POSUDEK

DOKUMENTACE O HODNOCENÍ VLIVŮ

NA ŽIVOTNÍ PROSTŘEDÍ

KOMERČNÍ CENTRUM VYPICH

Obrázek 3 – Situace výhledového řešení zeleně v areálu po výstavbě Břevnovské radiály

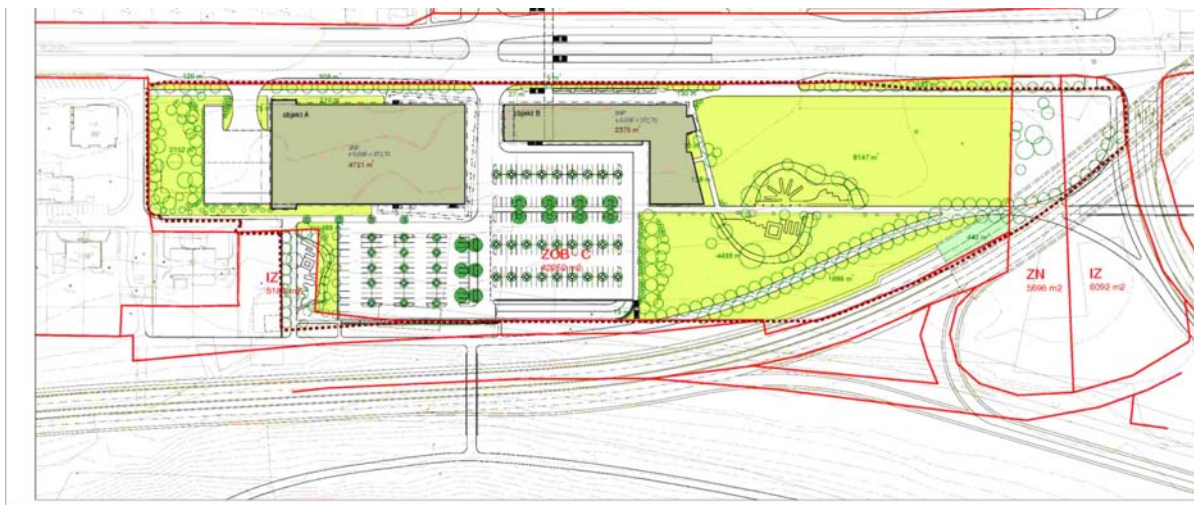
V této kapitole je uveden i popis navrhovaného řešení zeleně, včetně výpočtu koeficientu zeleně dle ÚPn HMP. V tabulce č.1 a pak č.2 jsou bez vysvětlení uvedeny rozdílné hodnoty velikosti funkční plochy ZOB. Shodou okolností ani jedna z uvedených ploch není zcela správná. Skutečná velikost této plochy ZOB je 43 252 m². Uvedený způsob stanovení hodnoty podlažnosti není zcela podle stávající platné metodiky,

Při výpočtu koeficientu zeleně v Dokumentaci nebyly započteny stromy v kontejnerech na povrchovém parkovišti. Koeficient zeleně byl proto kontrolně přepočten s následujícími výsledky.

V obou variantách navrhovaný areál požadavky ÚPn HMP na koeficient zeleně splňuje.
